Regeling van de Staatssecretaris van Infrastructuur en Waterstaat, van 30 oktober 2022, nr. IENW/BSK-2022/228188, tot wijziging van de Regeling spoorverkeer in verband met verduidelijking van teksten en afbeeldingen van seinen, tekens en borden

Voorseinbord

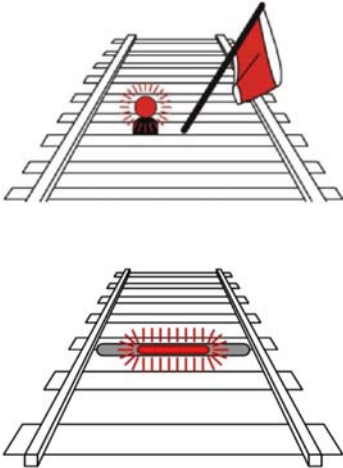
8. Hoofdstuk 4, onderdeel 4.2. Borden aan lichtseinen wordt als volgt gewijzigd:

a. In rij Nr 291b komt de tekst links van de afbeelding te luiden:

b. In rij Nr 291b komt de tekst rechts van de afbeelding te luiden:

Aanduiding van een voorsein zonder achtergrondscherf.
